## リコール届出一覧表

リコール届出日: 令和3年12月14日

リコール届出番号	5073	リコール開始日	令和3年12月14日
届出者の氏名又は名称	酒井重工業株式会社 代表取締役社長 酒井一郎 問い合わせ先:品質保証部 TEL 0480-52-6407		
不具合の部位(部品名)	走行装置(ハブシャフト)		
基準不適合状態にあると認める構造、装置又は性能の状況及びその原因	グレーダのフロントアクスルにおいて、ハブシャフトの耐久力が不足しているため、高速で旋回するなどした場合にハブシャフトに亀裂が入るものがある。そのため、そのままの状態では車両の使用を続けると亀裂が進展し、最悪の場合、ハブシャフトが折損してタイヤが車両から脱落するおそれがある。		
改善措置の内容	全車両、フロントアクスルのハブシャフトを対策品に交換する。またハブシャフト交換時にベアリング、スペーサ、オイルシールを新品に交換する。		
不具合件数	1件	事故の有無	無し
発見の動機	市場からの情報による。		
自動車使用者及び自動車特定整備事業者に対する周知させるための措置	・使用者:直接訪問又はダイレクトメール等で通知する。 ・自動車特定整備事業者:使用者を把握しており、周知のための措置はとらない。 ・改善実施済車には、車両型式銘板付近にNo.5073のステッカーを貼付する。

# 改善箇所説明図

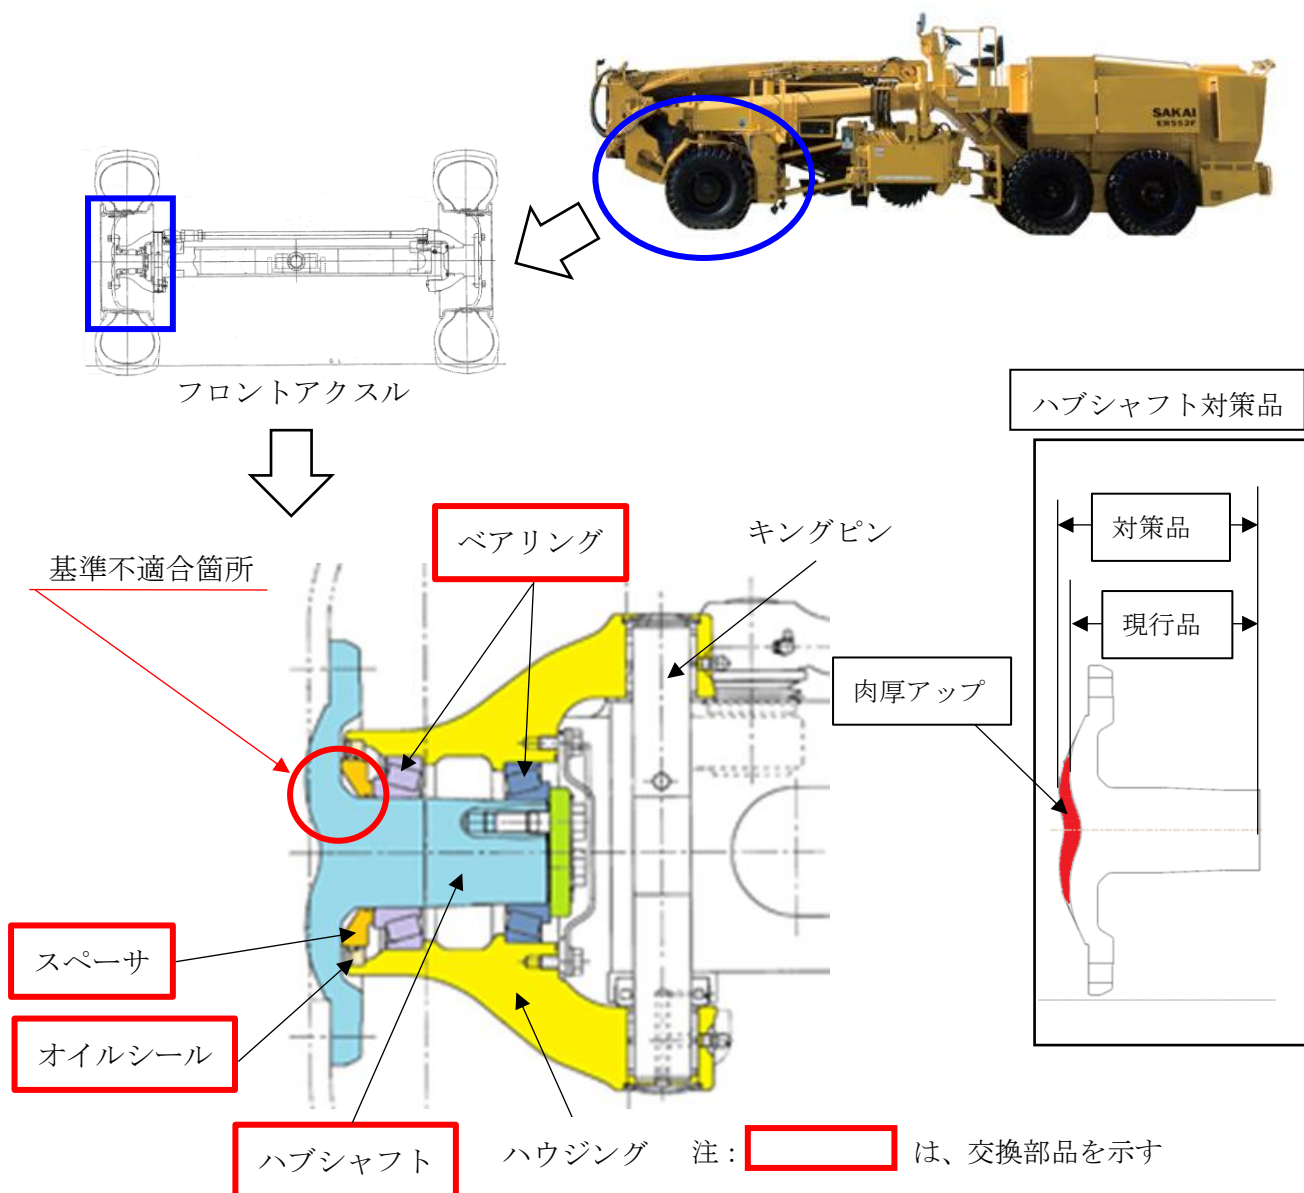
グレーダのフロントアクスルにおいて、ハブシャフトの耐久力が不足しているため、高速で旋回するなどした場合にハブシャフトに亀裂が入るものがある。そのため、そのままの状態では車両の使用を続けると亀裂が進展し、最悪の場合、ハブシャフトが折損してタイヤが車両から脱落するおそれがある。

全車両、フロントアクスルのハブシャフトを対策品に交換する。またハブシャフト交換時にベアリング、スパーサ、オイルシールを新品に交換する。
